2019년도 문화재위원회

제11차 천연기념물분과위원회 회의록

- 일 시 : 2019. 11. 27.(수), 14:00 ~ 18:00
- 장 소 : 문화재청 대회의실
- 출석의원 : 백인성, 기근도, 박종민, 이유미,
최종희, 신정일 이정모, 정부희,
정명섭
(이상 9명)
- 심의내용 및 의결사항 : 이하 자료와 같음

□ 상수도 매설 위치도

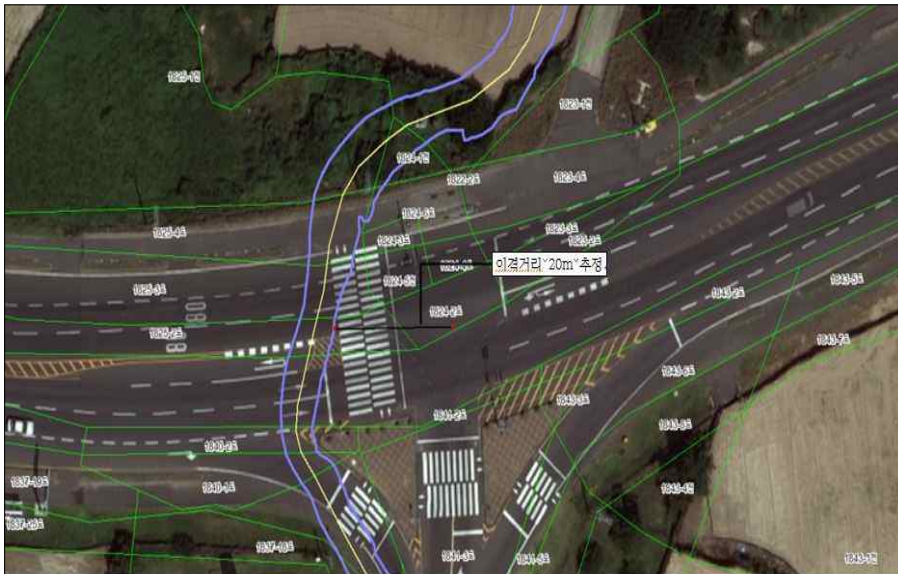
- 상수도 관로 노후화로 인한 누수발생에 따른 수압 관리의 문제로 안정적인 수돗물 공급을 위하여 문화재구역 내 노후관로 개량
- 용천동굴 입구주변의 삼거리에서부터 김녕사굴식당까지 약 635.6m 구간 내 기존 상수관로를 교체하는 사업
- 용천동굴 입구주변의 삼거리 구간(약 36.1m-아스콘 구간으로 콘크리트 포장 깨기, 아스팔트 포장깨기)을 제외한 나머지는 토사구간
- 시작지점인 용천동굴 입구주변의 삼거리는 지표에서 약 0.95m, 종점인 사굴식당은 지표에서 약 0.7m 심도
- 현상변경 신청에 대해서는 아래의 사항을 이행한다는 조건하에 허가를 하여야 함
 - 현상변경 신청 구간 중 총 3곳 중 2곳은 용천동굴과 김녕사굴 상부지표를 관통하고 1곳은 관통하거나 거의 붙어 있는 것으로 판단됨. 세 지점에 대해서는 아래와 같이 진동측정과 모니터링을 실시하여 제출하여야 함.
- 용천동굴 입구주변의 삼거리(도로횡단관로)
 - 콘크리트 포장깨기, 아스팔트 포장깨기 등의 진동발생 가능성이 가장 높은 구간이기 때문에 용천동굴의 수직 상부지표(0m), 약 5m, 10m, 20m, 30m 이격지점 측정
 - 동굴내부에 흰색천막 등을 사용하여 낙석 모니터링
- 중간지점의 삼거리
 - 토사구간의 굳어 있는 상부표면을 제거하기 위한 중장비 사용 시 용천동굴의 수직 상부지표(0m), 약 5m, 10m, 20m, 30m 이격지점 측정
 - 동굴내부에 흰색천막 등을 사용하여 낙석 모니터링, 탄산염동굴생성물이 분포하는 구간으로 반드시 내부에 낙석 모니터링 필요
- 사굴식당 옆 김녕사굴 상부지표
 - 토사구간의 굳어 있는 상부표면을 제거하기 위한 중장비 사용 시 용천동굴의 수직 상부지표(0m), 약 5m, 10m, 20m, 30m 이격지점 측정

- 동굴내부에 흰색천막 등을 사용하여 낙석 모니터링
- 진동원과 진동기 설치지점에 대한 거리와 작업내용(장비종류, 사용시간, 중장비 이동시간 등)을 명시하여야 함.
- 앞의 세 지점 구간에 대해서는 동굴상부지표에 중장비 등이 밀집하여 정차하는 것을 최소화 하여야 함.
- 토사구간의 기존의 노후된 관로를 교체한 후에 매설할 때에 관로 하부의 바닥정비와 상부에는 주변의 사구와 같은 모래를 사용하여야 함. 특히, 용천동굴 입구에서부터 김녕사굴 상부지표 전의 사구둔덕 지점까지는 주변의 사구와 같은 모래를 사용하여야 함. 이러한 탄산염동굴생성물을 생성하게 만드는 것이 상부지표의 모래(탄산염)이며, 용천동굴입구에서 상류방향으로 밀집되어 분포하고 있음.
- 진동과 낙석모니터링 측정 중 이상이 발견되면 그 즉시 공사를 멈추고 관계기관에 연락하여 조치를 취해야 함.
- 진동과 낙석모니터링 자료는 공사 후 반드시 제주특별자치도와 문화재청에 제출하여야 함. 이러한 자료는 향후 현상변경 신청시 기초자료로 활용하여야 함.

- 조건부가결
 - 굴착 및 되메우기 시에는 무진동공법을 사용하고, 용천동굴 입구주변 삼거리 구간(아스팔트 및 콘크리트 포장 구간 36.1m)부터 종점방향으로 50m까지는 인력터파기 실시
 - 문화재지정구역 내에서는 진동발생이 예상되는 포장절단, 포장걸어내기, 되메우기 시 관계전문가 입회하에 진동측정 및 낙석모니터링을 실시하고 공사 후 자료 제출
 - 진동측정과 낙석모니터링 결과는 주단위로 보고하고 측정 중 이상이 발생하면 공사 중지 및 보고
 - 공사시 상부지표에 중장비 등이 밀집하여 정차하는 것을 최소화
 - 복토 시 최대한 기존 석회질 토사와 통질의 토사를 사용하고, 외부 토사의 유입은 억제되어야 함
 - 공사 후 되메우기 시 진동을 최소화하기위한 방법인 고유동성 채움재 사용은 관계전문가 자문 후 적용 가능 여부 보고
 - 토사구간 외 콘크리트 및 아스팔트 포장구간의 복구는 관련법 및 예산상황을 고려하여 굴착을 하지 않고 걷어 낼 수 있는 돌포장 등 검토
- 의결정족사항
 - 출석 9명/ 조건부가결 9명

□ 건축배치도

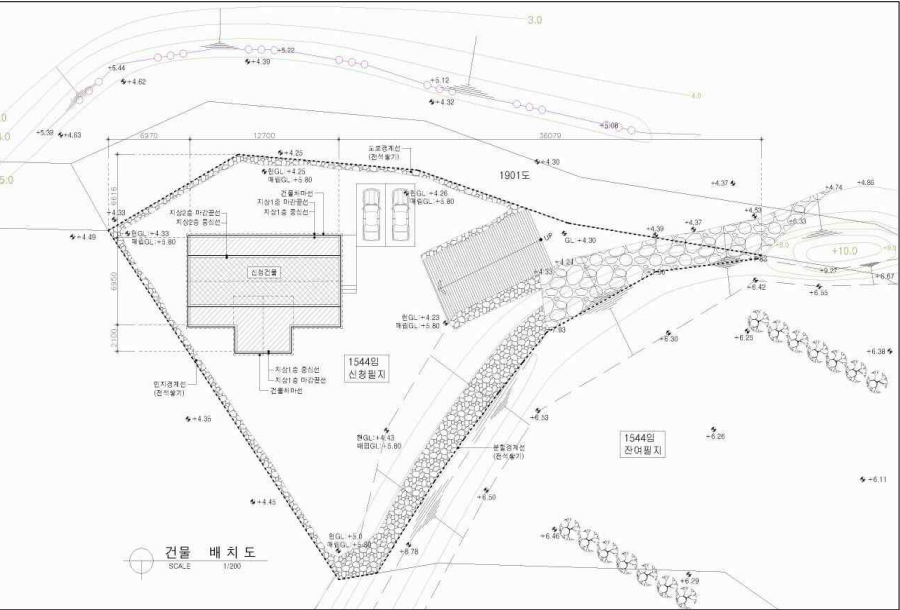
- 건물 신축에 수반되는 상수도관 매설과 정화조 설치 등에 의한 진동과 오수 침투의 위험성이 이 지역 동굴(유네스코 세계유산)의 물리적 안정성과 동굴 생성물의 생화학적 환경에 영향을 미칠 수 있을 것으로 판단됨.
- 한편 이번 신청 건처럼 이 지역 일대(현상변경 허용기준 2구역)에서의 건물 신축 등 개발 행위의 수요가 점차 증가할 가능성이 높음으로, 유네스코 세계유산 완충구역 내의 자연환경에 대한 지속적인 보호를 위해서는 현재 현상변경 허용 기준 상 2구역으로 지정되어 있는 완충구역에 대한 현상변경 허용 기준과 구역 등급에 대한 실효적인 조정이 이루어지는 것이 바람직함.

- 오수를 자연 침투시키는 방법(침투조-자체침투조)에 있어서 현무암의 갈라진 틈과 기타 절리 등의 틈을 따라 동굴에 영향을 줄 수 있으며, 허용기준에 있어서 용량에 대한 단순 기준치가 아닌 주변에 추가로 발생될 수 있는 개발 행위 등으로 개발압력(건축행위 등)에 의한 환경오염 가능성이 높아지기 때문에 여러 상황을 고려하여야 함.
- 문화재지정구역을 관통하는 구간에 대한 터파기 공사 시 발생될 수 있는 진동에 의한 용천동굴에 미치는 영향이 있을 수 있음.
- 따라서, 현상변경 신청에 대해서는 문화재지정구역을 관통하는 터파기는 동굴의 안전에 영향을 줄 가능성이 있으며, 오페수는 정화가 되더라도 동굴 내에 침투하여 동굴생물에 영향을 줄 가능성이 있으므로, 신청구역 내의 공사는 허가하지 않는 것이 바람직함.
- 거문오름용암동굴계에 대한 현상변경 허용기준과 세계자연유산 지역의 핵심 구역과 완충구역에 대한 재검토가 반드시 필요함. 완충구역까지 보호할 수 있도록 현상변경 허용기준을 재조정하여 국내 유일한 세계자연유산 지역을 보호할 필요가 있음. 따라서 세계자연유산의 완충구역에 대한 무분별한 개발 행위에 의한 훼손이 우려되기 때문에 현상변경 구역과 허용기준을 재조정하는 것이 시급함.

- 부결
 - 상수도 및 전선 매설을 위한 터파기 시 진동발생과 오수 침투의 위험성이 있어 동굴의 물리적 안정성과 동굴생성물의 생화학적 환경에 부정적 영향을 미칠 우려가 있음
- 의결정족사항
 - 출석 9명/ 부결 9명

□ 공사계획 배치도

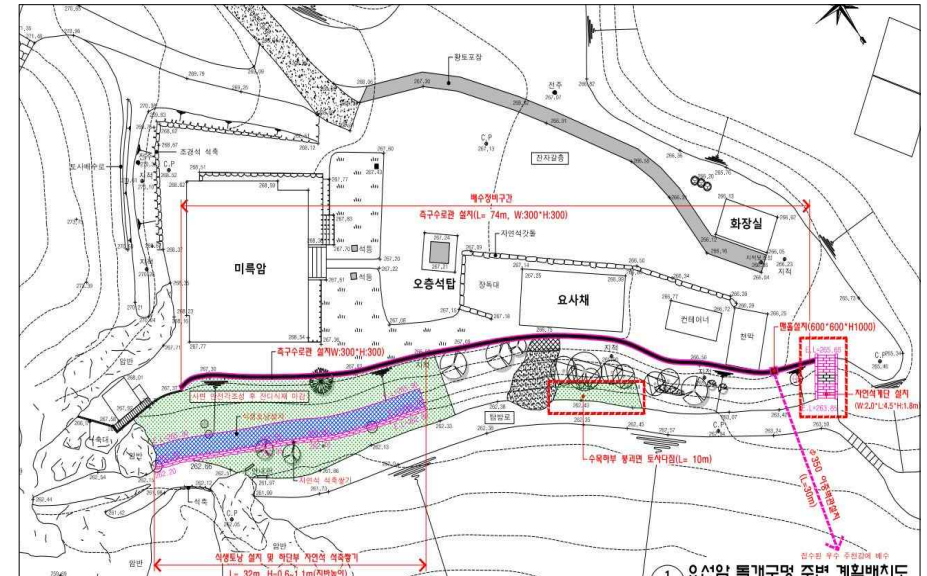
- 사면 정비 대상을 기존 석축의 훼손부에 제한하여 계획을 변경한 것은 1차 신청된 정비계획에서 일정 부분 개선된 것으로 판단됨.
- 석축 정비의 경우, 주변 지형과의 조화를 위해 허튼층쌓기가 아닌 모나지 않은 자연석을 이용한 허튼쌓기(막쌓기) 방식으로 변경.
- 사면 상부에 대한 식재의 경우, 잔디 식재의 적절성에 대한 검토가 필요함

- 계단 정비의 경우, 정형화된 계단석을 이용한 일률적인 축조를 지양하고, 둥근 형태의 자연석(화강석)을 사용하여, 허튼 방식으로 축조.
- 궁극적으로 사면 정비 결과의 전반적인 외관 특성이 최대한 곡선형으로 나타나는 것이 바람직함.
- 실시 설계와 시공과정에 자연유산 조경분야 전문가의 자문 수반.

- 조건부가결
 - 아래 사항을 반영한 변경 설계도서를 공사 시행 전 문화재청에 제출 할 것
 - 미륵암에서 발생하는 오폐수 처리를 위한 대책 마련 후 보고
 - 잔디 식재 예정구간에 관계전문가 자문 후 지역의 자생식물 식재
 - 계단 정비 시 정형화된 계단석을 이용한 일률적인 축조를 지양하고, 둥근 형태의 이질감이 느껴지지 않는 화강석을 사용하여 허튼 쌓기 방식으로 축조
 - 식생토낭 쌓기는 효과가 없을 것으로 판단되어 기존 암석과 흙을 사용하여 뒤채움 방식으로 변경
 - 사면의 덩굴 정리 및 관리
 - 실시설계와 시공과정에 자연유산 조경분야 전문가 자문 수반
- 의결정족사항
 - 출석 9명/ 조건부가결 9명

□ 당초 및 변경(안)

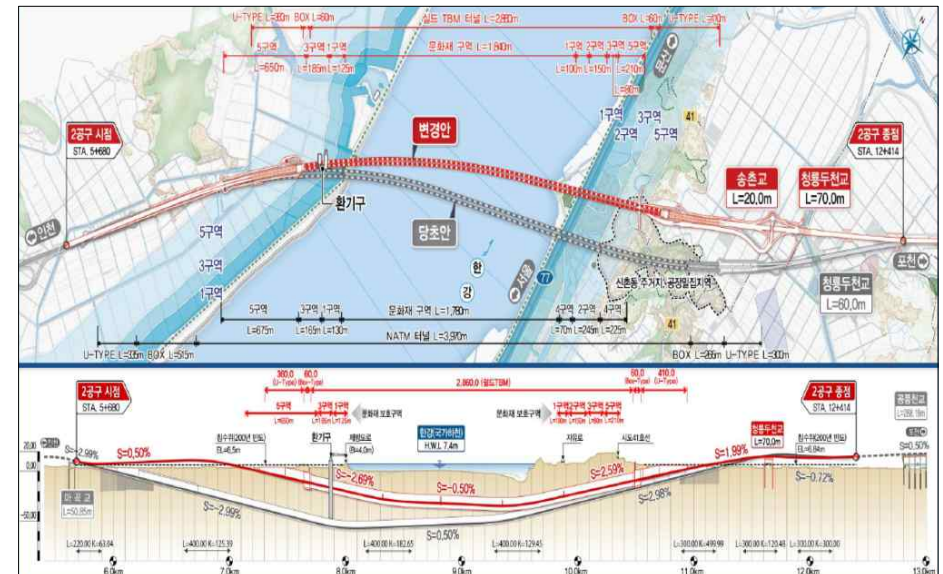
- 본 건은 김포-과주간 제2순환고속도로 건설공사로 건설공사의 기법 변경으로 기 허가 받은 내용에서 일부 설계가 변경된 사항을 심의 받기 위함.
- 본 현상변경에서 고속도로는 당초 교량공사에서 하저 터널 형식으로 변경한 사업으로 발파공법에서 저소음, 저진동 기계굴착방식으로 변경하여 진동 등에 의한 환경 피해를 최소화하였고, 당초 역사문화환경 보존지역 내 3구역 환기구 설치에서 5구역 지하차도로 변경 및 기타 양 출입구 등에 개착부 낮은 조명과 조류 충돌 방지 방음벽설치, 생태습지 등 조경계획과 야생동물 유도 울타리 등 환경 영향의 최소화를 위한 시설물 등의 환경계획을 수립하여 신청함.
- 따라서 본 건은 교량에서 하저터널 고속도로로 건설하여 한강하구 문화재 구역의 부정적 요인을 제거 한 것과 1~3구역 내 시설물 설치가 없는 점, 조류 등 이동 철새의 영향을 최소화 한 점에서 긍정적으로 생각함. 그러나 공사 중과 공사 후 사후 환경 관리에도 전문가와 전문기관에 조사를 의뢰하여 철저한 관리가 있어야 함.

- 상기 건은 수도권 교통망의 원활한 소통을 위해 필요한 사항이라 판단됨. 또한 시공공법에 있어 교량이 아닌 터널로 시공하여 조류의 비행에 대한 영향을 줄일 수 있으며, 소음을 줄이는 공법을 사용하여 철새에 미치는 영향을 최소화하여 효율적이라 판단됨.
- 그러나, 상기 지역은 철새의 이동경로 및 먹이 취식지에 해당하므로 기 제시한 전문가 자문의견을 반드시 반영하여야 하고, 먹이주기, 무논조성 등의 재두루미 보호대책에 대한 계획도 반드시 수행되어야 함.
- 공사 전·중·후 먹이주기, 무논조성에 대한 모니터링을 월동기 동안 월별로 실시하여 철새의 이용현황에 대한 결과를 반영하여 보고서를 작성 하여야 함.

- 조건부가결
 - 장기간 대규모 공사로 공사 중 분기별 모니터링 및 공사완료 후 사후영향 조사를 3년간 실시하여야함
 - 주기적(년 2회) 모니터링 현황을 문화재청에 보고하고 조치 요청사항을 준수하여야 함
 - 겨울철 철새도래기간(11월~익년 3월) 중 개착구조물 공사를 중지하시기 바람에 소음·진동 및 분진 등으로 재두루미 등 철새에 미치는 영향이 없도록 시행하여야 함
- 의결정족사항
 - 출석 9명/ 원안가결 1명, 조건부가결 8명

※ 1안과 2안 비교·대조

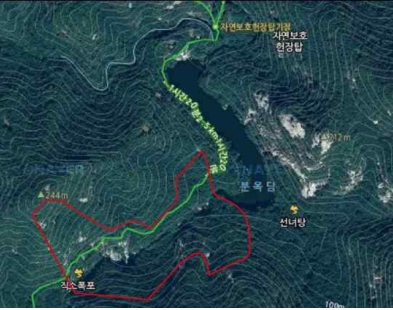
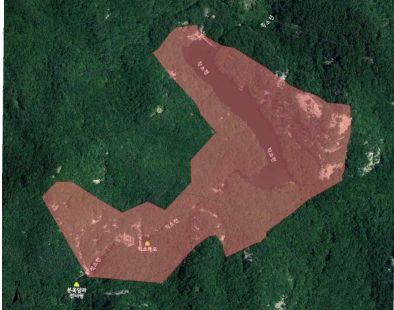
- 명칭은 ‘부안 봉래구곡’이 명승의 역사·경관·문화적 가치에 부합하나, 구곡의 전체를 지정하기에는 무리가 있으므로, 직소폭포(2곡)와 주변을 위주로 한 ‘부안 직소폭포 일원’으로 하는 것을 검토해볼 수 있겠음. 전라북도과 부안군이 신청한 ‘부안 봉래곡(蓬萊谷) 직소폭포 일원’은 봉래계곡을 뜻하는 곡(谷)이 5번째 곡(曲)인 봉래곡(蓬萊曲)과 혼동의 여지가 있음.
